性能評価型(事例7) 流量調整の移送水量を減少した事による水質改善事例

事例番号	7			浄化槽メーカー	㈱クボタ	
処理方式	性能評価型 BOD除去型			浄化槽型式	HY	
法定検査日	平成 24 年 11 月 5 日			人槽	5 人槽	使用人員 6 人
測定項目	1次処理 1室	1次処理 2室	2次処理	処理水槽／沈殿槽	放流水	
スカム厚(cm)	1未満	0	—	10	透視度	7 度
堆積汚泥厚(cm)	27	—	10	18	DO	2.6 mg/ℓ
透視度(度)	6	—	5		pH	7.4

【槽内状況】

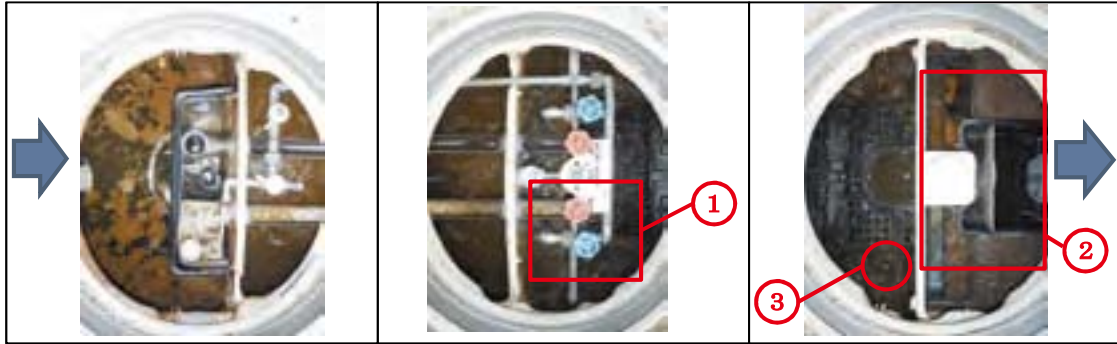
法定検査からの 状況連絡・指示内容	槽内状況	1次処理1室にスカムが少なく、2次処理槽に押し流されている。 沈殿槽にスカム厚10cm、堆積汚泥厚18cmあり多い。 2次処理機能低下 内液透視度5度 日平均汚水量 1.34m ³ /日 槽内水位LWL付近 採水時間9:10				
	対策	2次処理槽の負荷を軽減する為、スカム及び堆積汚泥を移送する。 流量調整の移送水量を基本4Q~6Qより減らし2Q(1.90ℓ/分)に変更する。 循環水量は変更なしの2.00ℓ/分でございます。				
保守点検からの措置 返信内容	11月7日	指示通り調整する。 2次処理槽の汚泥移送は繰り返し2回行う。 2次処理槽内透視度 7度に回復。			透視度	8 度
					DO	2.5 mg/ℓ
					pH	7.4
	11月21日	2次処理槽の汚泥移送は繰り返し3回行う。 2次処理槽内透視度 18度に回復。			透視度	26 度
				DO	4.0 mg/ℓ	
				pH	7.5	
12月5日	透視度回復しました。 2次処理槽の汚泥移送は1回行う。 2次処理槽内透視度 34度に回復。			透視度	52 度	
				DO	5.4 mg/ℓ	
				pH	7.1

沈殿槽にスカムの発生が多い。10cm

接触ばっ気槽底部汚泥の状況。
10cm堆積(多く、濃度が濃い)
